Dato: 08.12.2014
Vår ref.: 2014/18785-16
Saksbehandlar: pernord1
Dykkar ref.:

Fråsegn til høyring av områdeplan for Våge sentrum - Tysnes kommune

Fråsegn til forslag til reguleringsplan for Våge sentrum - Tysnes kommune

Kart 1: Situasjonskart over Vågsneset, Våge Sentrum, Tynes
Plankart fra offentlig høring med oppmålinger frå Rikantikvarens database for kulturminner, Askeladden, lagt over.

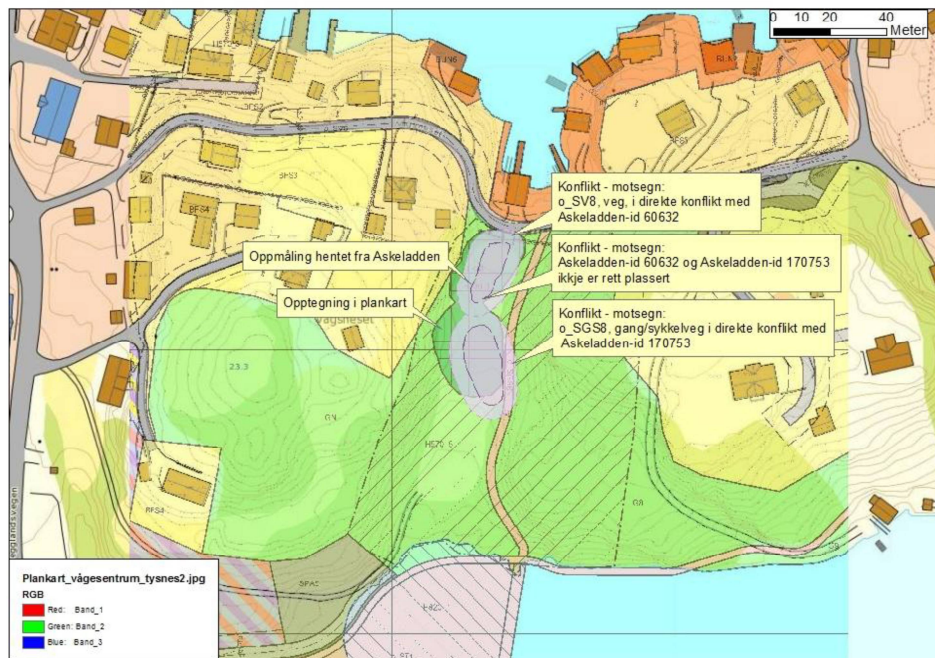
Planen som er lagt ut til offentlig ettersyn er i direkte konflikt med automatisk freda kulturminne. Det er to område i planen der det er konflikt, sjå kart 1 utstrekning av kulturminna sett i forhold til plankartet og områda med konflikt.

I plankartet som er lagt ut på offentlig ettersyn er ikkje kulturminneområda for Askeladden-id 60632 og Askeladden-id 170753 rett plassert. Dette gjev grunnlag for motsegn, og ligg grunn for punkt 1, 2 og 3 i innstillinga. Korrekte oppmålingar er lasta ned frå Riksantikvarens database for kulturminner, Askeladden, og sendt kommune og plankontor 01.09.2014.

Det er planlagt ein gang- og sykkelsti, o_SGS8, som skal gå tvers over Vågsneset. Kulturminnet og tiltaket må plasserast rett på plankartet. Traseen slik den er vist i plankartet går gjennom austsida av sikringssona til Askeladden-id 170753, H730_1. Dette gjev grunnlag for motsegn. På synfaring 21.8.14 med kommunen og plankontor vart det fortalt at tiltaket skal vera universelt utforma med ei breidde på tre meter. Kulturminnet og tiltaket må plasserast rett på plankartet. Vi rår til at den planlagde traseen for turstien over Vågsneset vert endra slik at den ikkje kjem i konflikt med Askeladden-id 170753, H730_1. Omsynssone H570_6 er knytt til kulturminna, Askeladden-id 60632 og Askeladden-id 170753, H730_1. Gang- og sykkelvegane O_SGS8 og O_SGS9 går høvesvis gjennom og langs sørlig kant av omsynssone H570_6. Det er viktig at det i anleggsperioden ikkje blir køyrd over eller gjort inngrep i sikringssonene til kulturminna. Vi ber om at utforminga på gang- og sykkelstiane og behovet for omsyn i anleggsperioden vert omtalt i

Det skal gjerast til utbetring av vegen ut til Vågsneset. Arealformål o_SV8, veg, er i direkte konflikt med Askeladden-id 60632. Kulturminnet og tiltaket må plasserast rett på plankartet. Dagens vegskulder går inn i sikringssonen, og planlagt arealformål skal omfatte vegskuldra. Dette gjev grunnlag for motsegn. På synfaring 21.8.14 med kommunen og plankontor vart det fortalt at eit tiltak knytt til utbetring av veg vil gå frå dagens vegskulder på sørsida og verta utvida på nordsida. Vegen skal ikkje hevast, men utvidast mot nord. Terrenget i området er styrande for kor tiltaket kan leggjast. Planlagde tiltak innafor sikringssona skal skje i eit området som allereie er råka av dagens veg. Riksantikvaren har difor vurdert at kommunen ikkje treng å søke om dispensasjon dersom Askeladden-id 60632 og tiltaket plasserast rett på plankartet, og desse formuleringane under blir inkludert i føresegna knytt til punkt 3.1 – Veg o_SV, jf. telefonsamtale med Kjersti Randers ved RA 05.11.2014:

Tiltak knytt til o_SV8 i skal skje på nordsida av vegen i området der denne kutter inn i sikringssona til Askeladden-id 60632 (nausttuft) og grenser til omsynssone H570_6 mot sør.
